**DICTAMEN TÉCNICO PRODUCTO DE LA REVISIÓN Y ANALISIS  
FÍSICO DEL ESTADO DE RIESGO DE ESTABILIDAD Y  
SEGURIDAD:**

QUE SE REALIZA A LOS EDIFICIOS COMPONENTES DEL CENTRO DE INVESTIGACIONES Y ESTUDIOS SUPERIORES EN ANTROPOLOGÍA SOCIAL -CIESAS GOLFO-, SITUADO EN LA AVENIDA ENCANTO S/N, ESQ. ANTONIO NAVA, COLONIA EL MIRADOR, XALAPA ENRIQUEZ, VERACRUZ. C.P. 91170

## DICTAMEN TÉCNICO POSITIVO DE HABITABILIDAD

Imagen 10. Humedad en plafón del área Administrativa.

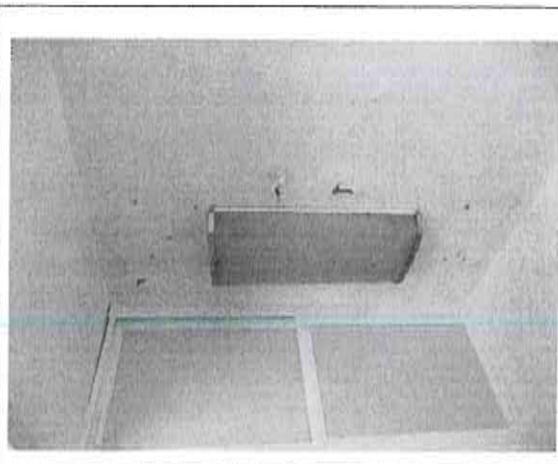
de mantenimiento de humedad en su techumbre que se empieza a transmitir a los plafones interiores (imagen 10). Y donde resalta la existencia de cables de instalación eléctrica, y del sistema de pararrayos que no cuentan con tubos conductores aislantes (imagen 11), lo cual representa riesgos de conflagración de las instalaciones.

- B) Se implementen medidas para efectuar reparaciones y sustituciones de elementos y procedimientos constructivos en mal estado por falta de mantenimiento impermeable adecuado de todo el complejo edificado, especialmente en las azoteas, domos y plafones de todo el complejo edificado del CIESAS.

Imagen 13. Humedad en gabinetes de luminarias en Aula 3.

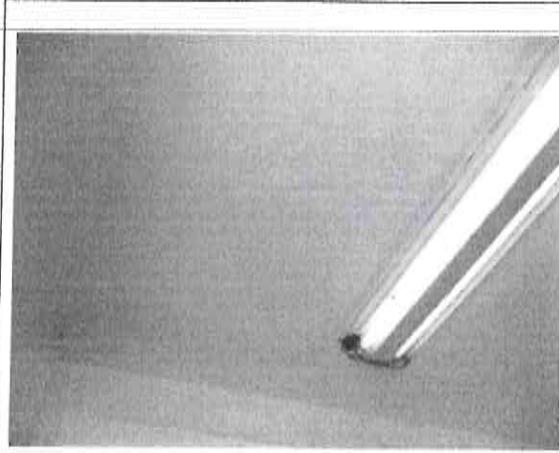
Prosiguiendo hacia el interior del predio, hacia el mismo costado sureste de la misma Planta Baja se ubica el "Modulo Sanitario General Hombres y mujeres" (imagen 12), que muestra tanto en el espacio exterior como en interiores, un perfecto estado de mantenimiento. Continuando hacia el interior del edificio en el mismo costado sureste se ubica el Aula 3, que evidencia humedades que están afectando los gabinetes de lamparas eléctricas (imagen 13). A la cual continúan; el "Aula 2", "Aula 1"

Imagen 15. Humedad en cubo de iluminación de Dirección General.

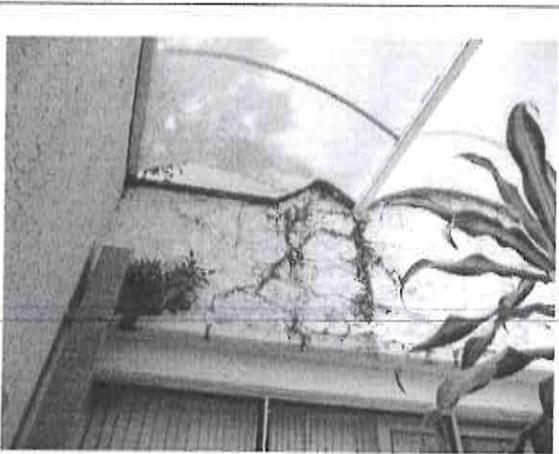
Continuando hacia el interior del complejo edificado sobre el costado suroeste del Vestíbulo General en Planta Baja se ubica el Vestíbulo de Acceso a la Dirección General (imagen 14). Y en las oficinas interiores, específicamente en el cubo de iluminación se denotan filtraciones de humedad que dañan los muros interiores (imagen 15).

Imagen 17. Corrosión de varillas en losa del Pasillo de Usos Múltiples.

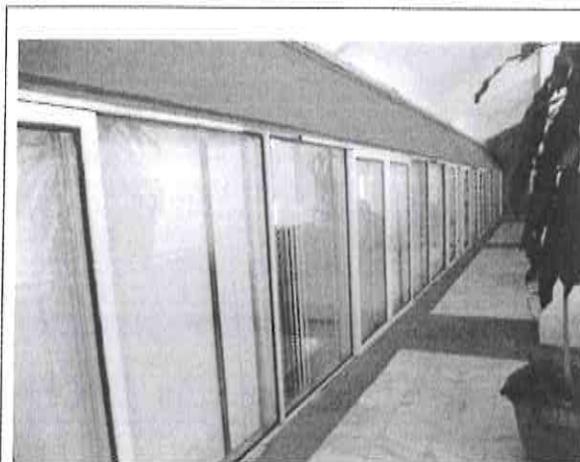
colocación de mobiliario sin uso, así como los muebles generadores del sistema de aire acondicionado (imagen 16), y su cubierta presenta daños severos en el lecho bajo de losa por falta de mantenimiento de humedades (imagen 17). Otro aspecto notorio es la falta de mantenimiento a pisos, al equipo de bombeo contra incendios, y al sistema hidroneumático y ductería del Cuarto de Máquinas (imagen 18).

Imagen 20. Vestíbulo de Acceso a Biblioteca en Planta Media.

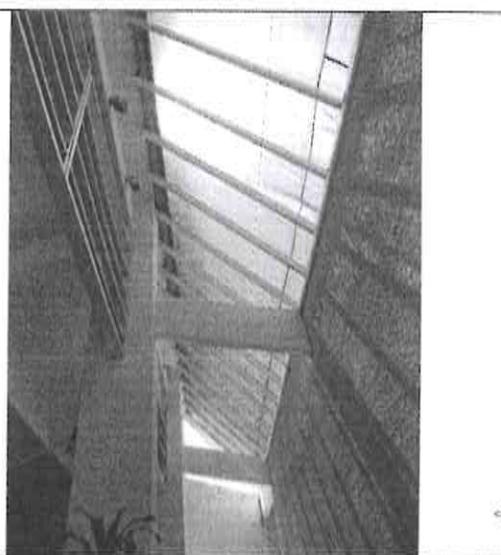
Sobre la misma Planta Media, hacia el costado noroeste se ubica el Vestibulo de Acceso a Biblioteca, iluminado cenitalmente por un domo de cristal inastillable que presentan algunas piezas fisuradas (imagen 20), y a continuación el área de Lectura de la Biblioteca (imagen 21).

- I) Se identifiquen y repongan las piezas de cristal inastillable que se encuentran fisuradas en los domos sobre el vestíbulo de acceso a la planta media de biblioteca

Imagen 22. Filtración por fisura en unión de cristales del domo de Biblioteca.

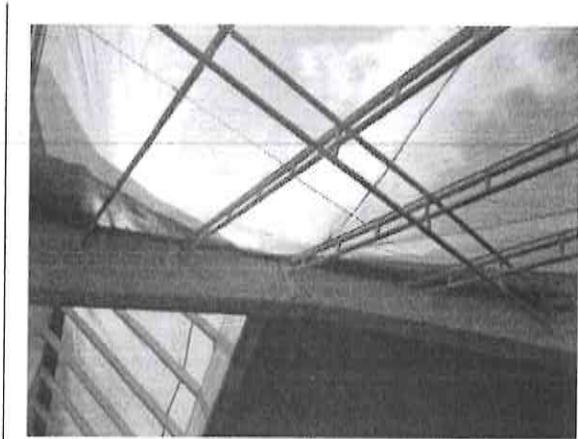
En la techumbre de la Zona de Lectura se evidencian filtraciones en las áreas de contacto entre los domos y muros o trabes (imagen 22 y 23) que se transmiten al interior de la zona de Lectura, lo cual no representa riesgo por inestabilidad.

Imagen 24. Humedad en lecho bajo de losa en videoteca.

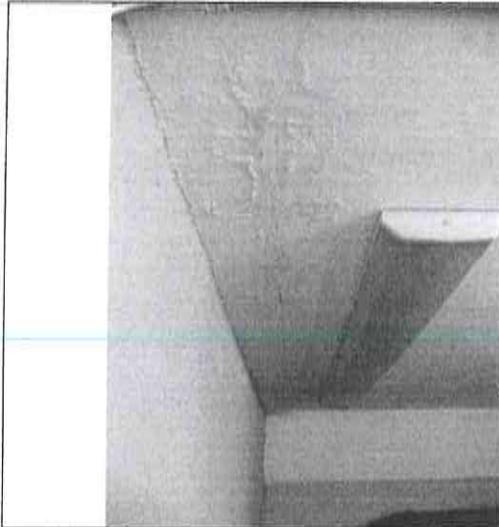
Accediendo a la Planta Alta de la Biblioteca se llega a la Hemeroteca y área de Lectura de la Hemeroteca, donde se observa filtración de agua a través de las losas de techumbre en videoteca

Imagen 25. Fisuras en lecho bajo de la losa de techumbre.

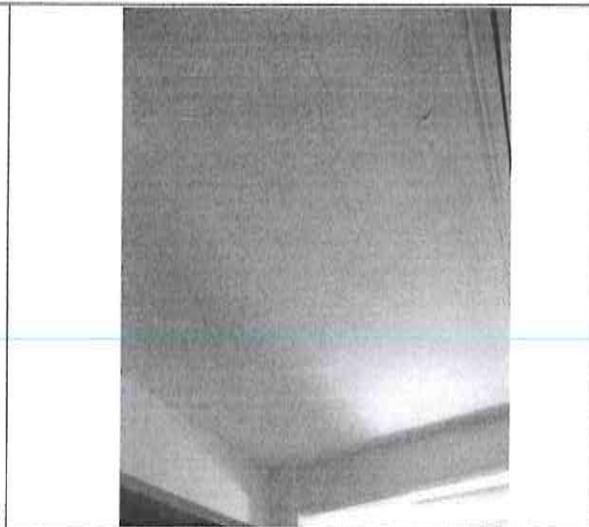
(imagen 24); en otra zona adyacente se observa una fisura que describe una trayectoria diagonal de la columna hacia el centro de la losa, y otra fisura más que describe una línea paralela a la trabe del claro largo (imagen 25), en la cual se recomienda revisión por la parte superior de la losa (imagen 26), para descartar daños mayores que pudieran ser de riesgo. También se observan escasas zonas de losetas desprendidas, atribuibles al uso común y ordinario del área (imagen 27). Asimismo, se observan huellas de humedad en los cerramientos de concreto armado sobre las ventanas de los Cubículos de investigadores.

- A) De manera urgente, se realicen las calas y reparación y en su caso sustitución de los procedimientos constructivos de los elementos estructurales columnas, trabes y losas de la zona de Hemeroteca en planta alta en los espacios ubicados hacia el suroeste de la misma Hemeroteca, para descartar cualquier indicio de falla que pudiera transmitirse hacia los demás espacios componentes del mismo Edificio.

Imagen 28. Falta de traslape en procedimientos para impermeabilizar.

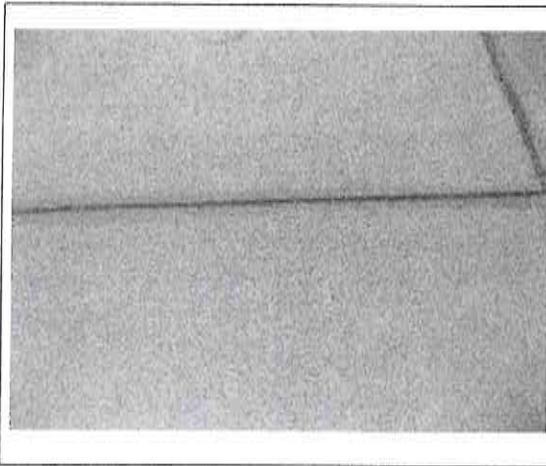
Resulta necesario mencionar la infinidad de detalles inadecuados observados en las azoteas (imagen 28, 29 y 30) de incorrecta colocación de los productos para impermeabilizar en las azoteas de
